## Sistemazioni aree esterne (VIA p.to 10)

Fig. 10.1 Sezione tipo della tombinatura per ingresso da via Manzoni.

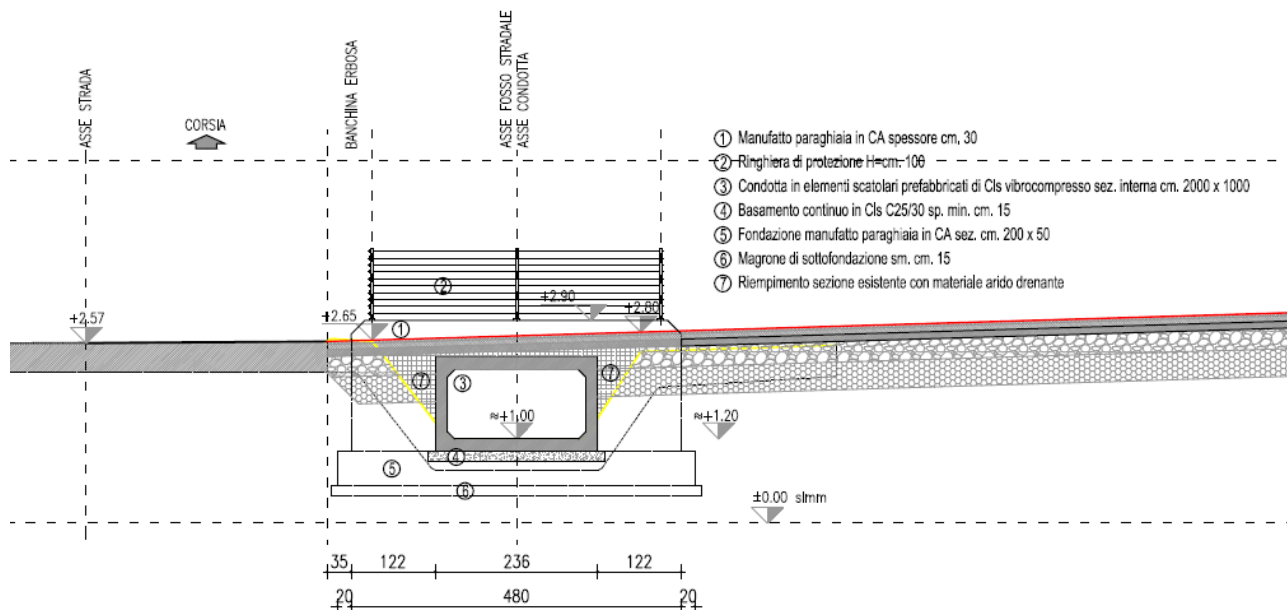
a) venga relazionato in merito al tombinamento lungo Via Manzoni, specificando se sia previsto l'allargamento della sede stradale in corrispondenza del tombinamento stesso.

Il tombinamento previsto lungo Via Manzoni interessa solamente il punto di ingresso delle maestranze in corrispondenza dei nuovi parcheggi lato sud ovest. Non è pertanto previsto un allargamento della sede stradale. Si riporta di seguito sezione tipo della tombinatura prevista per tale ingresso, lo stesso particolare lo si trova nella tavola **Tombinamento lungo via A. Manzoni** (integrazione prot. SUAP n. 62889 del 17.07.2017) (allegato 10.2).

**Fig. 10.2** Posizione geografica del sito interessato dal progetto F1bis di Zignago Vetro.

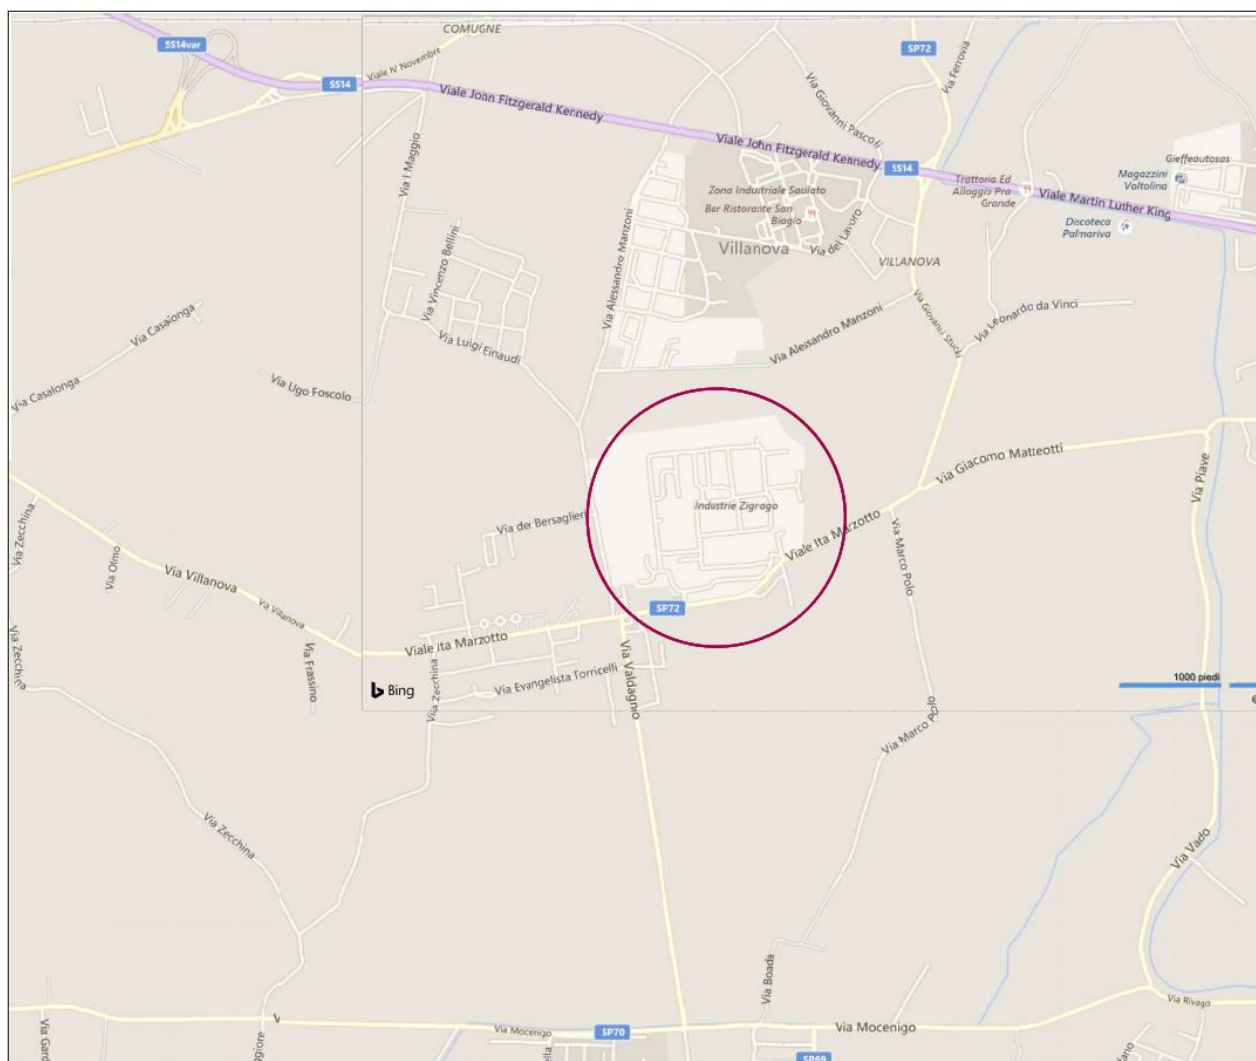
**g) per quanto riguarda la fase di cantierizzazione, si chiede che vengano fornite indicazioni e specificazioni sugli impatti a livello territoriale locale in fase di cantiere, con riferimento alla viabilità esterna interessata (esistente ed eventualmente temporanea), agli accessi mezzi, alla rete idraulica, ai depositi temporanei materiali e mezzi esterni, ed altre eventuali interferenze.**

Gli impatti dell'attività di cantiere a livello territoriale saranno previsti in primo luogo attraverso un incremento del traffico nelle vie perimetrali all'area di cantiere a causa del trasporto di materiale da costruzione quale calcestruzzo con autobetoniere ed acciaio con autoarticolati, oltre che al trasporto all'esterno del cantiere del materiale in esubero quale terre da scavo con camion.

L'entità attesa del traffico a causa dei mezzi d'opera è riportato nelle relazioni PD-LAV-SIC-R01 e PD-LAV-SIC-R02, ove si stima un'escursione giornaliera di transiti attesi pari a 7-8 viaggi al giorno per le prime fasi di cantiere fino a 16-18 viaggi al giorno nelle fasi di picco dei lavori.

L'incremento della viabilità sarà atteso su via Alessandro Manzoni fino all'incrocio con SS14 da dove arriveranno i mezzi di cantiere; non è previsto il passaggio per via Stucchi. Per i mezzi in uscita sarà riscontrabile un incremento del traffico dovuto al trasporto del materiale da scavo da via Alessandro Manzoni a SS14 fino alla località Centa Taglio presso sito ASVO. In figura 10.3 viene indicato il percorso previsto per il tragitto Zignago-ASVO.
